**განმარტებითი ბარათი**

გთხოვთ შეითანხმოთ კორექტირებული პროექტი. აქამდე შეთანხმებული პროექტის მიხედვით (ბრძანება № 7319827, AR11061311) ფასადის გასწვრივ უნდა გაჭრილიყო მიწა და ჩაგვესხა ბეტონი მთელი ფასადის სიგრძეზე, რაც გამოიწვევდა პარკის შუაგულში გადათხრილ მიწას, სამშენებლო ნაგავს სამუშაოების პერიოდში, რაც მიზანშეწონილად არ მივიჩნიეთ.

დოკუმენტი №7218690

01.18.03.003.006
ტრავერტინის ფილები
საპროექტო არეალი
01.18.03.003.022
1 (2)
ტრავერტინის ფილები

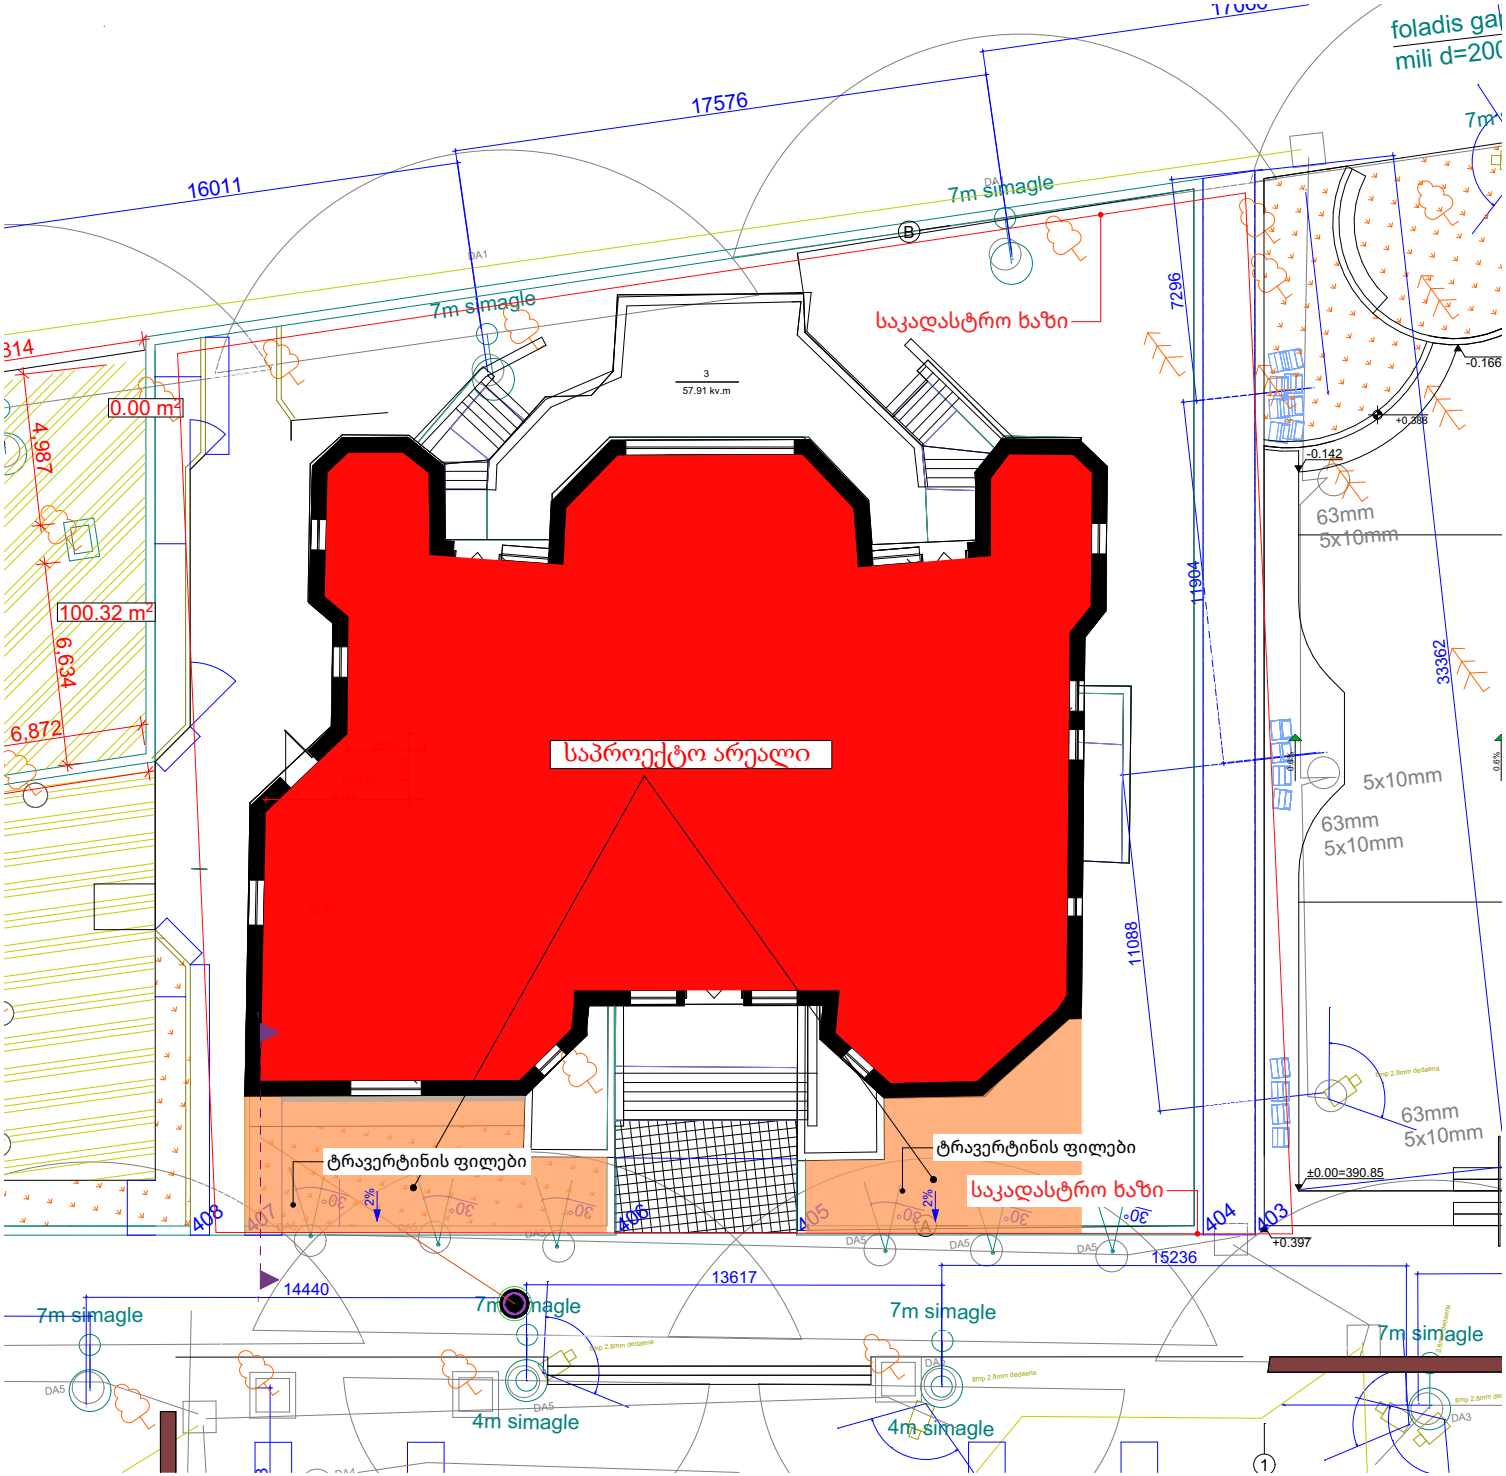
კორექტირებული პროექტის მიხედვით გთავაზობთ გონივრულ ალტერნატივას, კერძოდ მიწის ყოველგვარი ამოთხრის და მაშტაბური სამუშაოების ჩატარების ნაცვლად ფასადის გასწვრივ ბეტონის ჩასხმის ნაცვლად, ტერიტორიაზე დავაგებთ იდენტურ ტრავერტინის ქვას, რომელიც საფეხმავლო გზაზეა გამოყენებული. აღნიშნული გადაწყვეტა რეკომენდირებული იყო საბჭოს გადაწყვეტილებით (დოკუმენტი №7218690, განაცხადი №AR11052633).

ამჟამად ფასადის გასწვრივ მიწაზე მუდმივად ხდება ნალექისგან გამოწვეული წყლების კონცენტირება, რომელიც ილექება მიწაში და შემდგომ შედის შენობის სარდაფში და აზიანებს მას. გარდა დაზიანებისა ასევე აჩენს სოკოს დავაადებას კედლებზე რაც ჯანმრთელობისთვის სახიფათოა. ყოველი წვიმის შემდგომ გუბეები დგას და ტალახდება მოცემული მიწის ტერიტორია.

ტრავერტინის ფილების დაგებით მივაღწევთ იმ შედეგს, რომ აღარ მოხდება წვიმისგან გუბეების დაყენება და ატალახება ტერიტორიის და შესაბამისად შენობის სარდაფიც იქნება დაცული დატბორვისგან.

- სასურველია თქვენი ტერიტორია იგივე ტიპის ფილებით მოაპირკეთოთ, როგორიც უკვე არის ბაღში გამოყენებული, რომ არ მივიღოთ ცუდი შედეგი.

- სადრენაჟე სისტემის მოწყობა შესაძლებელია, თუმცა არ არის სასურველი მისი ამგვარი მოპირკეთება.
